Спецификация элементов заполнения дверных проёмов

Изм.	Кол. уч.	Лист	№ док.	Подп.	Дата	22.013-104 - АР
10	3	–	2293-26		10.26	
8	–	Зам.	2182-26		10.26	"Комплекс жилой застройки "Уютный". Квартал одноквартирных и блокированных жилых домов усадебного типа в районе улиц Парниковой-Подлесной-Аннаева
2	6	–	620-26		04.26	
ГАП		Локотко			10.2025	2 очередь строительства. Блокированный жилой дом
Разработал		Кокшарова			10.2025	
Проверил		Кудрицкая			10.2025	Схема дверей. Спецификация элементов заполнения дверных проёмов. Узел установки дверных блоков
Утвердил		Ционская			10.2025	
Н.контроль		Кудрицкая			10.2025

Схема двери ДН-1

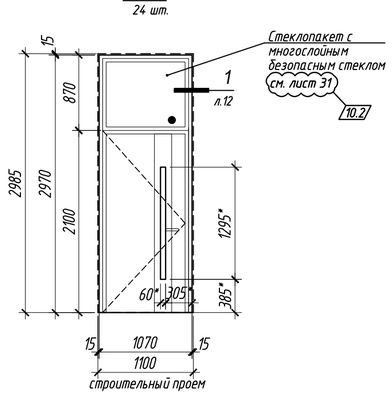
Марка	Обозначение	Наименование	Размер проёма, мм (высота х ширина)	Кол-во,шт. 1 эт.	2 эт.	Всего	Примечание
Двери наружные							
ДН-1	СТБ 2433-2015 "Блоки дверные. Общие технические условия"	ДН С Ч2 29,5-10,7 Л Фд 21 (10.1)	2985х1100	24	–	24	См. п.17 т.т.
Люки в полу			внутр.размер приямка, мм				
Лп-1		Люк напольный 400*х400* мм	400х400	24	–	24	СС См. п.16 т.т.
Лп-2		Люк напольный 500*х750* мм	500х750	24	–	24	Э См. п.16 т.т.
Люки в зашивках инженерный коммуникаций							
Л-1	СТБ 2433-2015 "Блоки дверные. Общие технические условия"	ДВЗ С Г Зх4 Л (одностворчатый)	300х400	48	48	96	ВК, низ на 1,2м от пола
Люк на чердак (с лестницей)							
ЧЛЛ-1		Чердачная лестница (скрытая) с люком, по типу "Docke Premium 70х120х300", пр-ва РФ, с утеплённой крышкой.	проём в потолке 700х1200мм	–	24	24	Вес 170 кг Крышка толщ. 35 мм h лестницы - до 3,165 м

~~9. Светопрозрачное заполнение фрамуги наружных дверей - стеклопакет из безопасного стекла (триплекса), класс защиты - СМ3. Стекло прозрачное.~~ (10.3)
